ZIGNAGO VETRO S.P.A.
Stabilimento di Fossalta di Portogruaro

NUOVO FORNO 14 E RINNOVAMENTO DEL FORNO 11

Provvedimento Autorizzativo Unico Ambientale
Integrazioni richieste dagli Enti
Allegato Int-7: Compatibilità idraulica

SERVIZIO: VIA e AIA			Unità Operativa: VALUTAZIONI AMBIENTALI E AUTORIZZAZIONI	Codice Commesse: C20-007508 e C21-008078		
00	22.02.2021	Prima emissione	Zignago_All_Int-7_compat_idraulica	G. Colavin	M. Bignolin	M. Bignolin
Rev.	Data	Oggetto	File	Redatto	Verificato	Approvato

Individuazione dei bacini da Software EPA SWMM

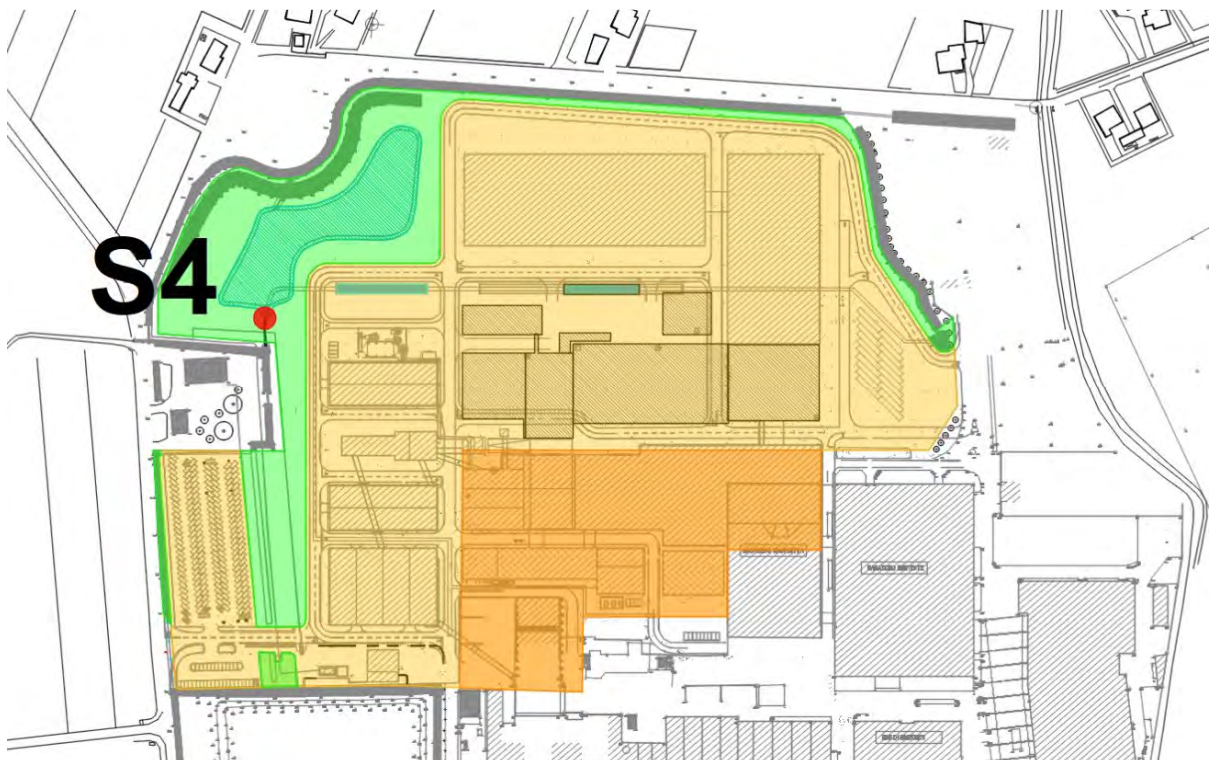
1. Sia effettuata una valutazione dell'invarianza idraulica su tutta l'area oggetto di variante urbanistica ovvero una dichiarazione che eventuali aree ora non esaminate saranno oggetto, se modificate in futuro, di apposita verifica di compatibilità idraulica, o eventuale asseverazione di non necessità di valutazione di compatibilità idraulica per le aree non soggette a trasformazione.

L'area oggetto di variante urbanistica fa riferimento ad un complesso di edifici e superfici che verranno coinvolti solo parzialmente da lavorazioni e modifiche del sistema scolante attualmente presente. In particolare nella relazione idraulica sono state considerate tutte le trasformazioni previste in progetto con l'obiettivo, dal punto di vista idraulico, di controllare le portate in uscita dal sistema attraverso lo scarico capace di regolare la portata in uscita con un sistema

Si riporta di seguito le planimetrie con individuazione dei bacini che sono stati considerati:

Le aree oggetto della variante urbanistica non evidenziate nelle planimetrie soprastanti non sono oggetto di modifiche e pertanto non sono state considerate nello studio di invarianza idraulica.

Si riporta di seguito il confronto tra le quote rilevate e le quote proposte e si allegano le seguenti tavole:

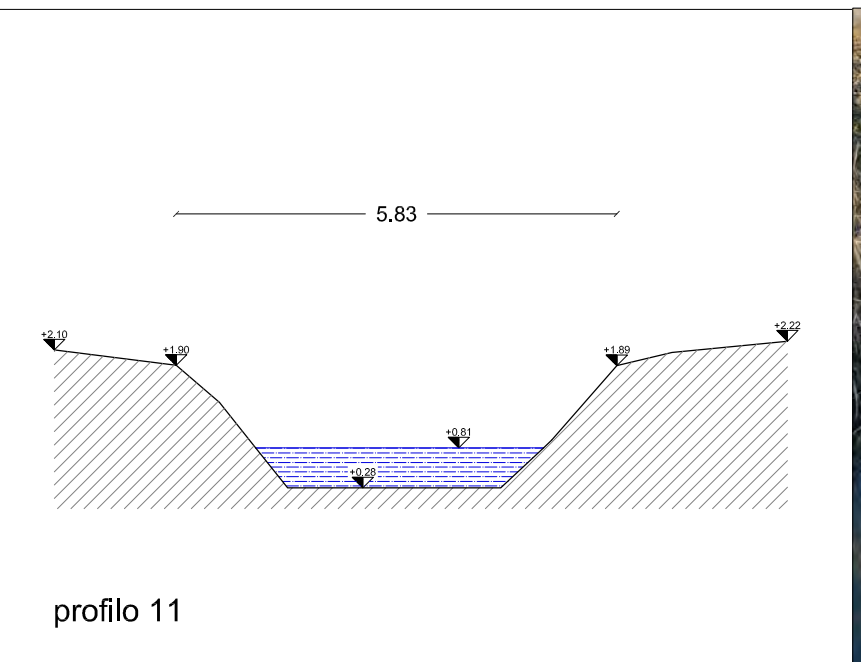
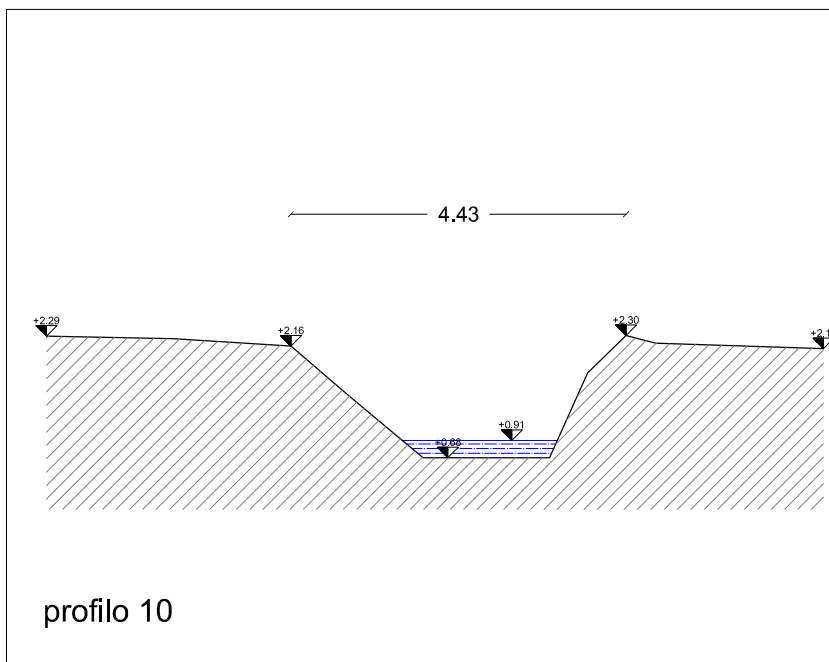
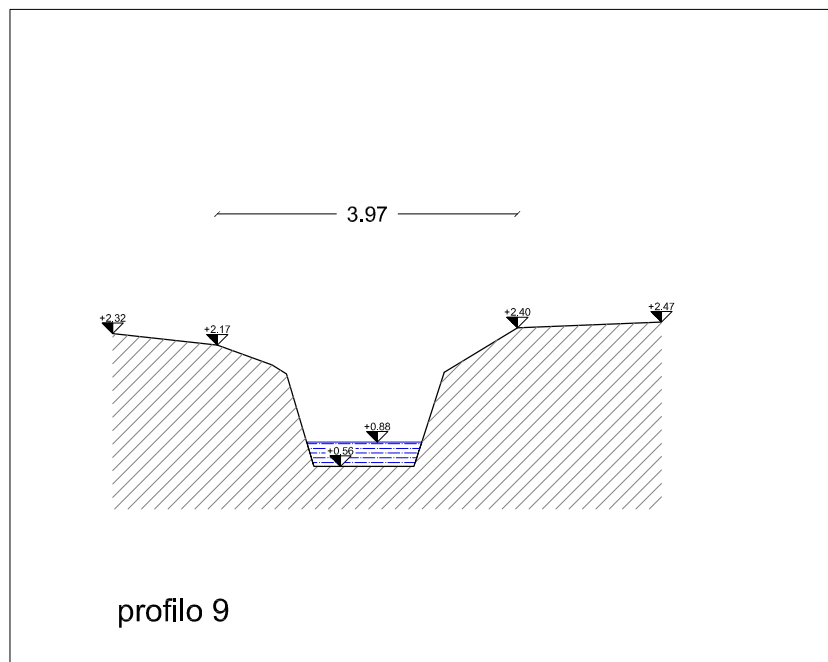
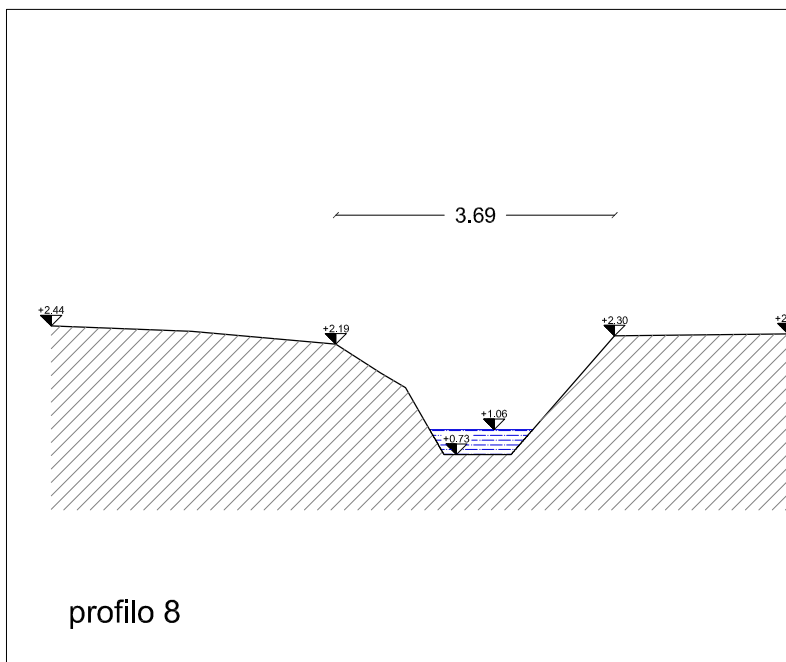
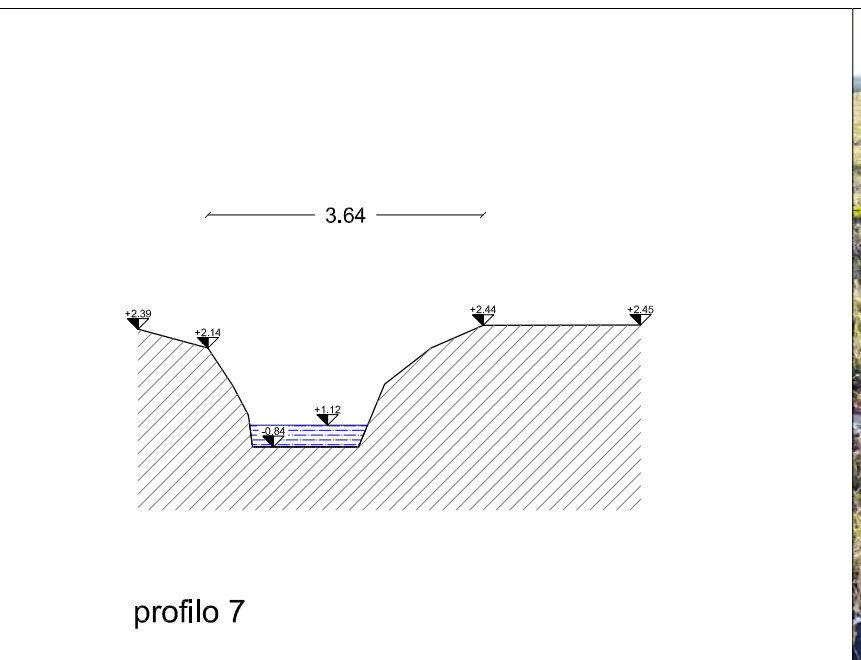
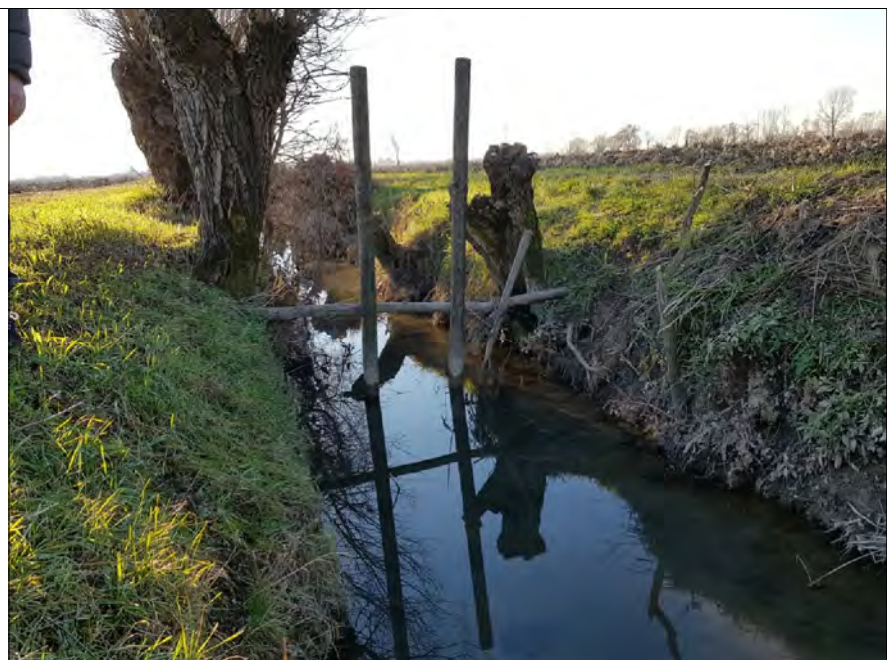
2. Con riferimento alle opere di mitigazioni proposte dal Comune di Fossalta di Portogruaro, volte a migliorare la percezione visiva e l'inserimento territoriale dell'impianto, si chiede alla ditta di presentare delle proposte progettuali relativamente agli ambiti territoriali individuati dal Comune di Fossalta di cui alla tavola sotto riportata al punto 8). In particolare per quanto concerne l'area polifunzionale posta ad ovest dello stabilimento tra via Einaudi e il canale Bisson, considerato quanto previsto dal Piano delle Acque del Comune e la disponibilità del Consorzio di Bonifica, sia valutata anche la possibile funzione idraulica della sopracitata proposta mitigativa."

Da un punto di vista idraulico, l'alveo del canale che collega lo scarico di progetto S4 al canale Bisson risulta essere oggetto di scarsa manutenzione (foto 1 e 2) e presenta inoltre numerosi ostacoli al deflusso (foto 3) con conseguente riduzione della sezione originaria.

- il fondo del canale di collegamento dalla zona oggetto di variante al canale Bisson è caratterizzato da un andamento privo della necessaria regolare pendenza;
- la sezione di tale collegamento si riduce al di fuori della proprietà Zignago;

Si propone di risagomare l'alveo fino al canale Bisson con una nuova sezione più ampia e di regolarizzare il fondo dando una pendenza costante e pari a circa lo 0,7 per mille.
